改善箇所説明図 ②

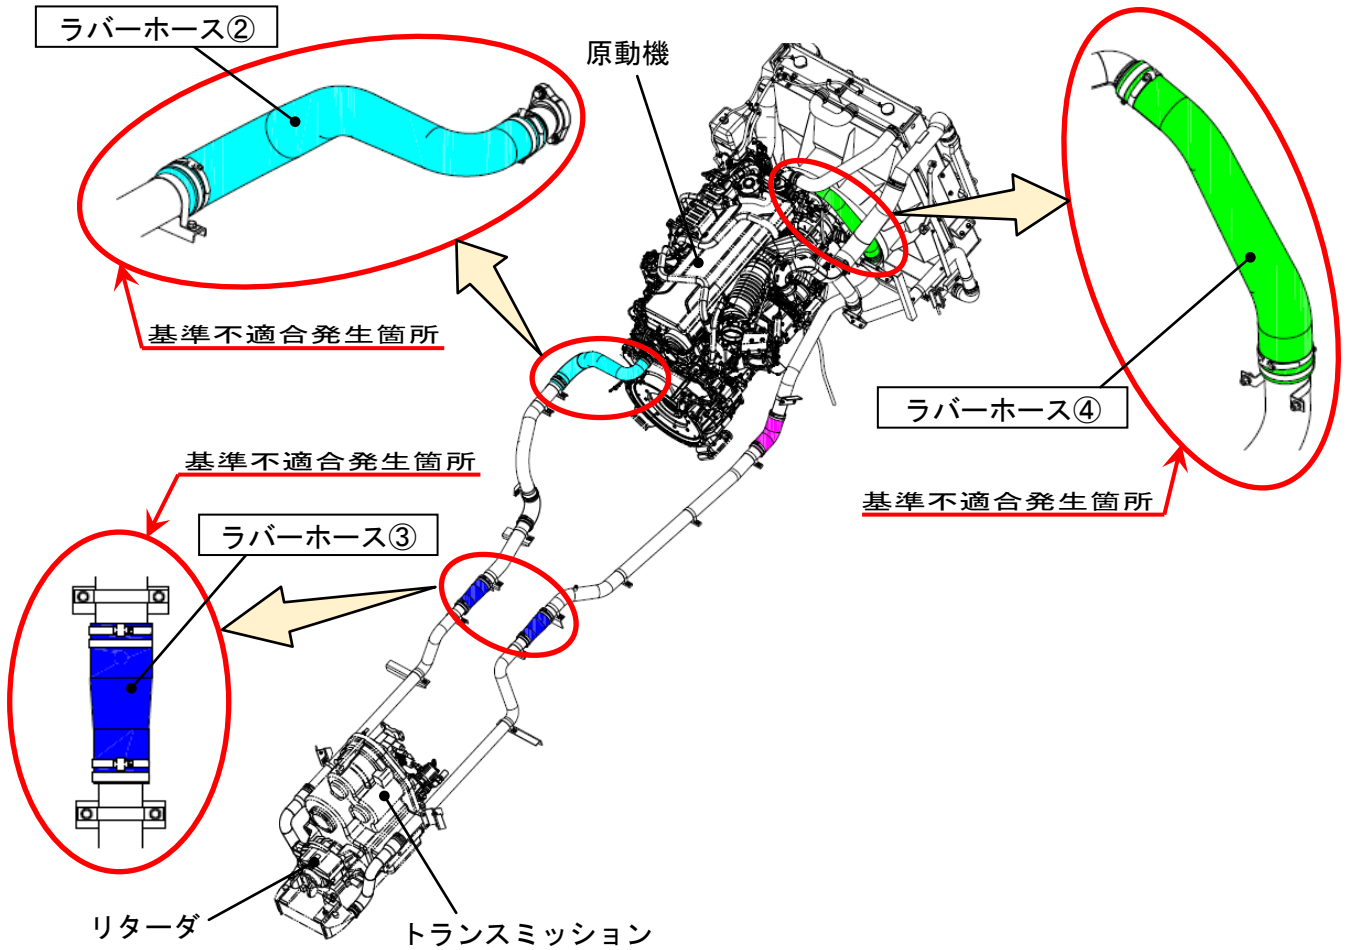
原動機冷却装置において、リターダ冷却装置のラバーホースの強度が不足しているため、当該ラバーホースが破損するものがある。そのため、そのまま使用を続けると、ラバーホースから冷却水が漏れて、最悪の場合、エンジンが停止し走行不能になるおそれがある。

リターダ冷却装置のラバーホースを対策品に交換する。

注：□は、交換する部品を示す。

マーキング位置

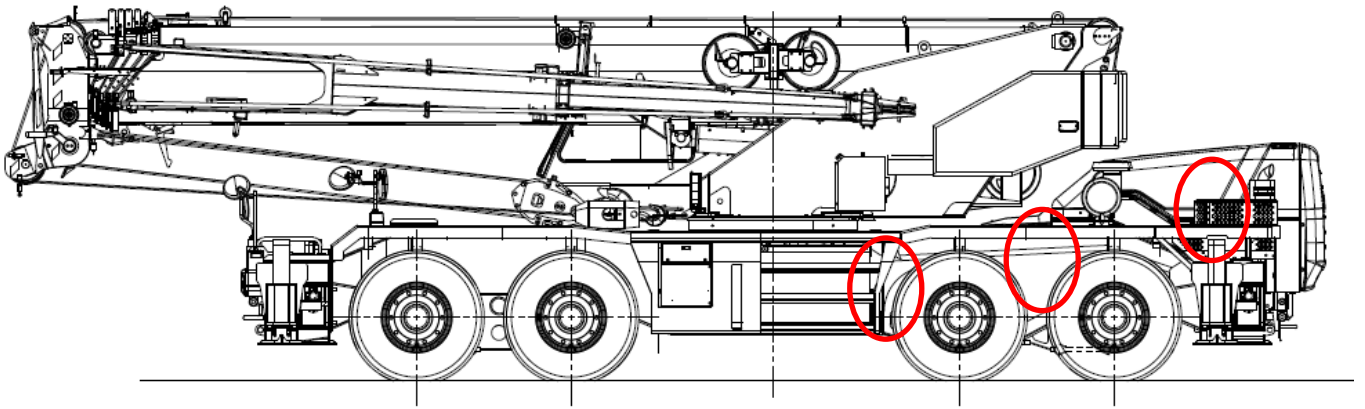
識別：作業完了車には、所定の位置に白色マーキングを施す。
